JMTR原子炉施設に係る 廃止措置計画について (審査会合における指摘事項への回答)

令和2年6月17日

国立研究開発法人日本原子力研究開発機構
高速炉・新型炉研究開発部門
大洗研究所

UCLシステムの概要図

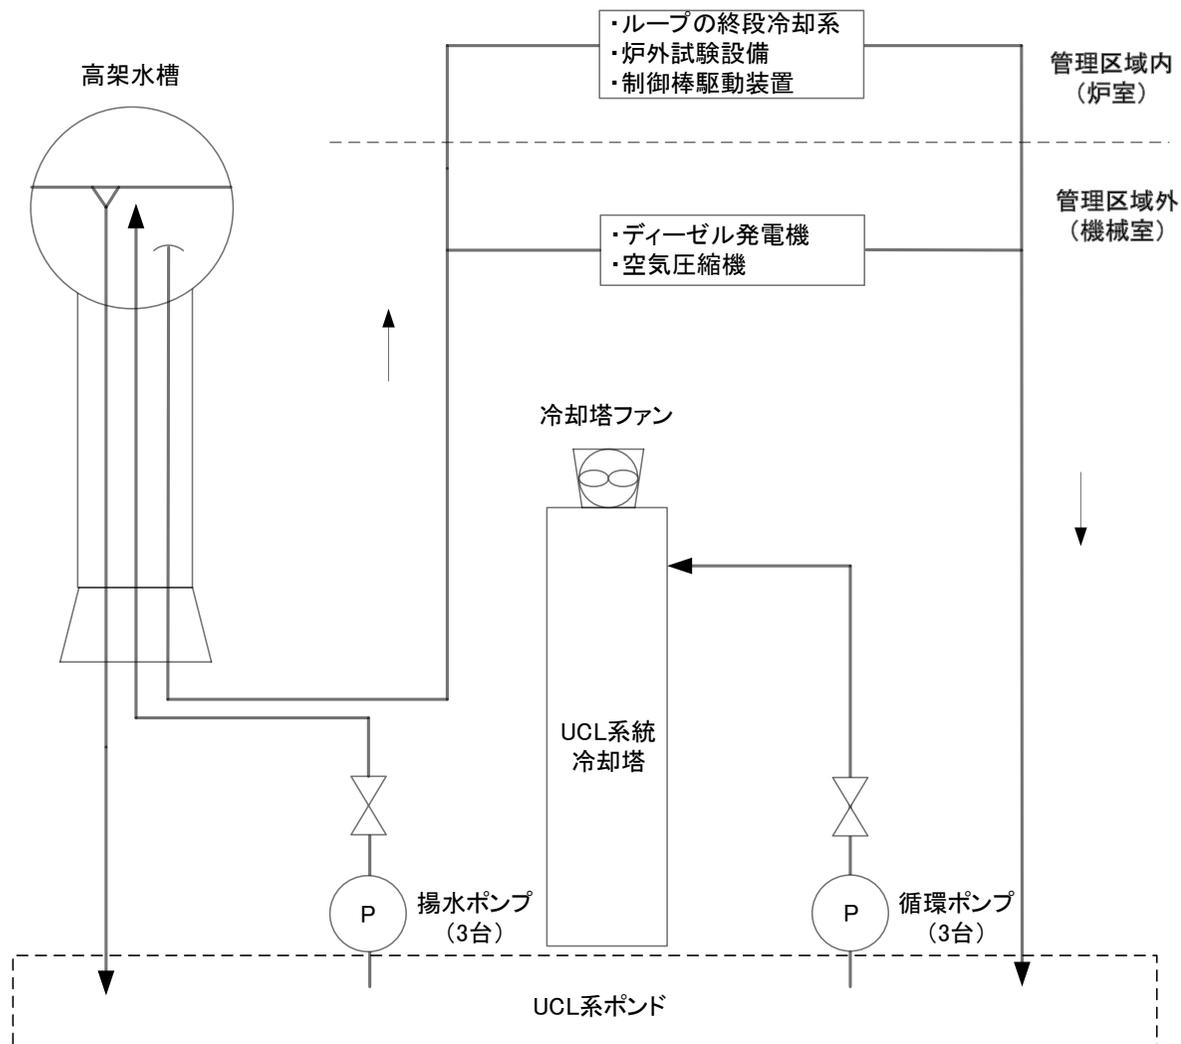
廃止措置段階においては、廃止措置期間中に機能を維持すべき設備として「換気設備」の構成機器のうち、空気作動弁の駆動源として圧縮空気を供給するために必要な「空気圧縮機」に冷却水を供給する必要があるため、UCLシステムも維持管理対象設備とする。

➤ 商用電源喪失時の影響

商用電源が喪失した場合は、揚水ポンプ及び循環ポンプは商用電源により給電を行っているため、冷却水の供給が停止するが、前頁で記載したように、換気機能を継続して使用する必要はないため、UCLシステムによる冷却水の供給機能を継続して使用する必要はない。

□ 原子炉停止期間中及び廃止措置段階において冷却塔が倒壊した場合

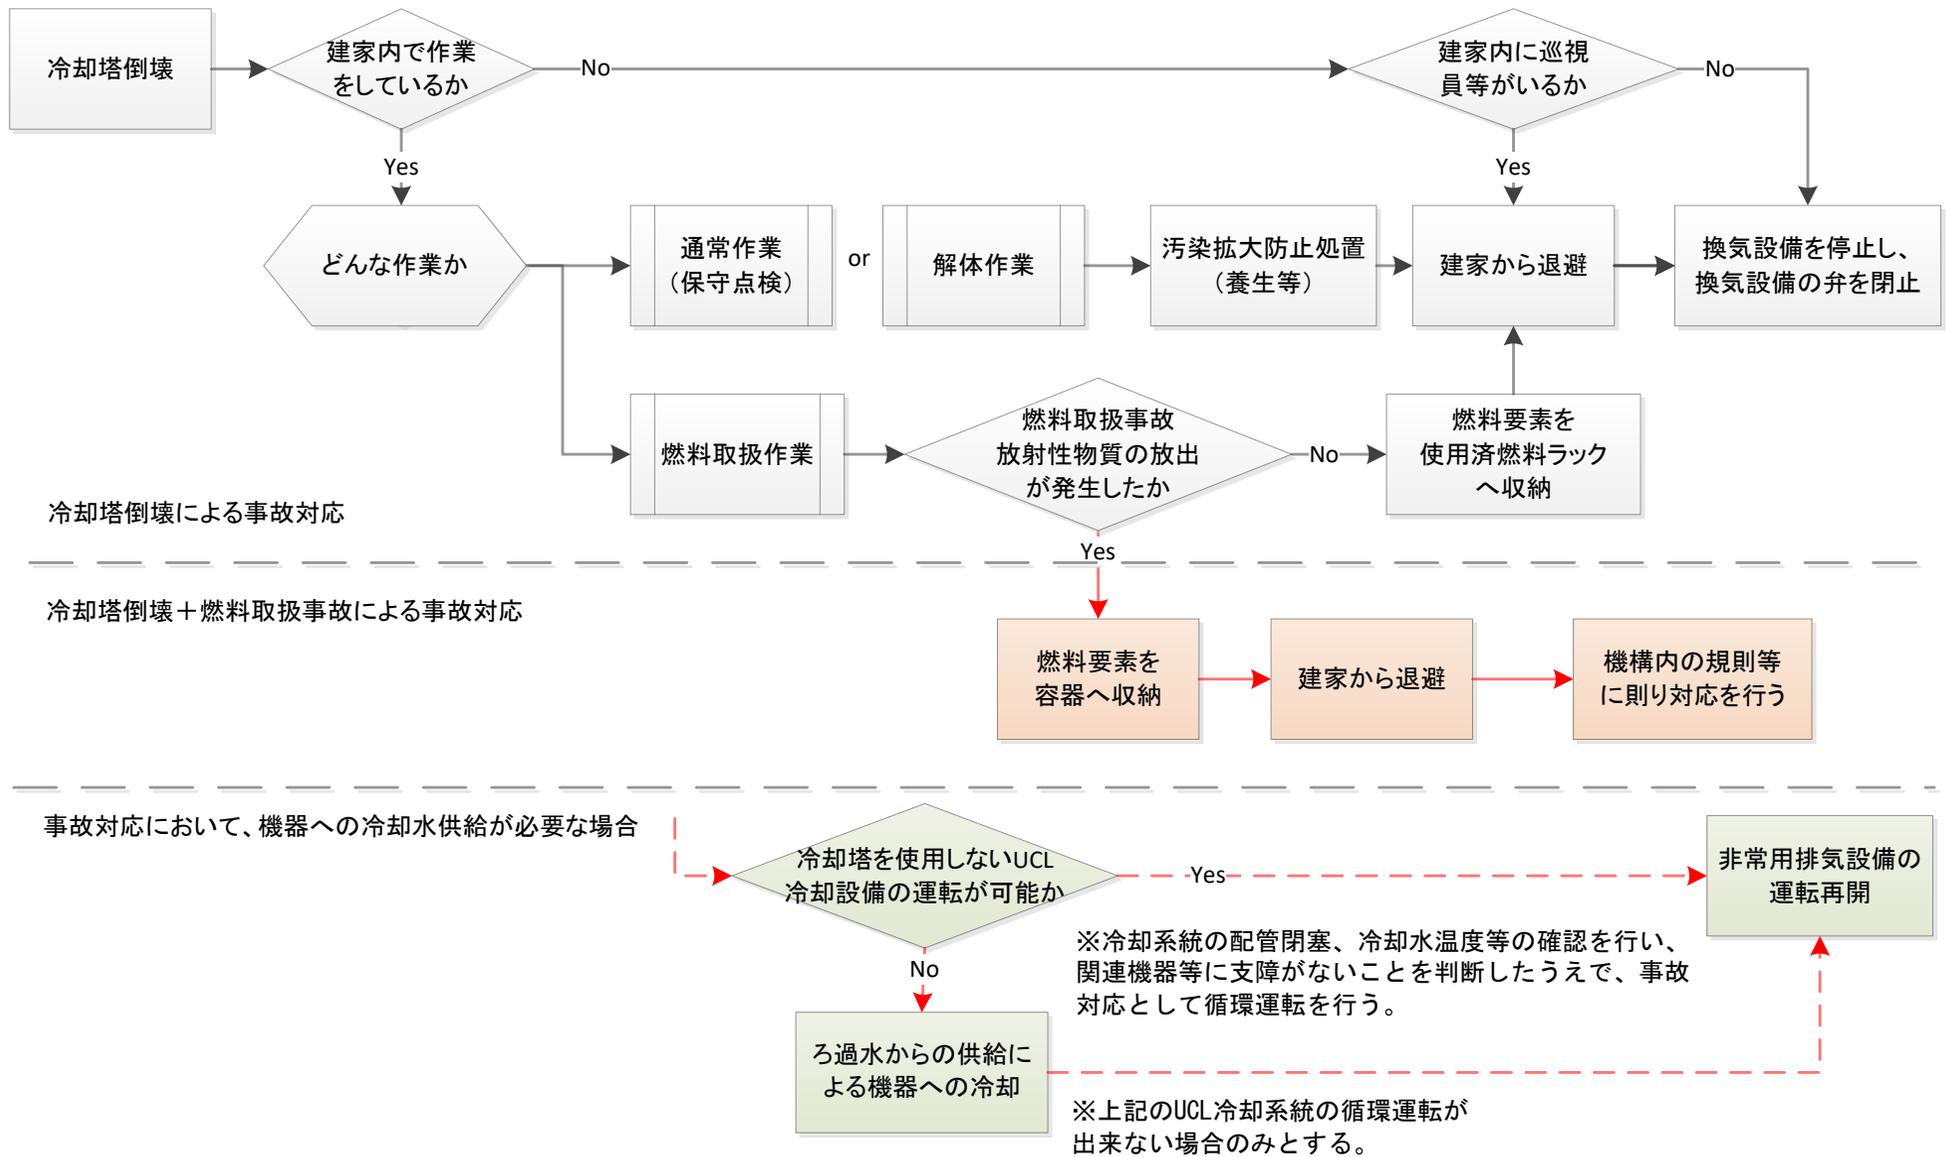
UCL系統冷却塔が倒壊した場合について、倒壊しても問題ない理由を記載すること。また、原子炉停止期間中及び廃止措置段階のUCL系統の位置付けについて整理して説明すること。冷却塔を使用しない循環運転とはどういうことか。空気圧縮機の冷却水温度に関することなどを含め説明すること。また、冷却塔を使用しない循環運転が分かる図を資料に入れること。

原子炉停止期間中及び廃止措置段階において、UCL系統は、「換気設備」の構成機器のうち、空気作動弁の駆動源として圧縮空気を供給するために必要な「空気圧縮機」に冷却水を供給する必要がある。

冷却塔が倒壊した場合、UCL系統を停止する。その際、換気設備も停止することになるため、8頁に記載した商用電源が喪失した場合の対応と同様の対応を実施する。

なお、燃料取扱事故により建家内に放射性物質が放出されている状態において、冷却塔が倒壊した場合は、冷却塔を使用しないでUCL系統を使用することも可能である。

UCL系統冷却塔の外観写真

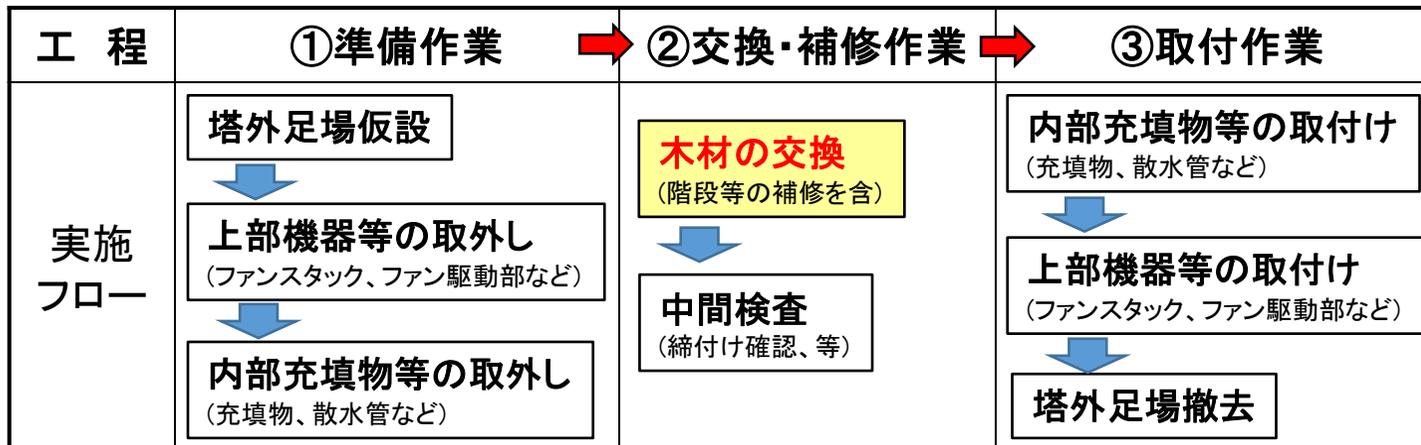
UCL冷却塔を補修して、第一段階の終わりまでに更新することとしているが、早期に更新したほうが良いと考えている。補修、更新をいつまでに実施するかははっきりと説明すること。

1. 木材の交換・補修

- (1) 冷却塔の2～4段目の筋かいの検定比を評価し、検定比「1」を超えるものについては、交換・補修を行う。
- (2) 冷却塔の中上部の劣化している木材は交換・補修する。

3. 交換・補修後の対応

点検は、「視診、触診、打診」を行うとともに、木材の腐朽状況を測定する。前述の評価方法に基づいて、検定比が「1」を超える筋かいについては、交換・補修をする。
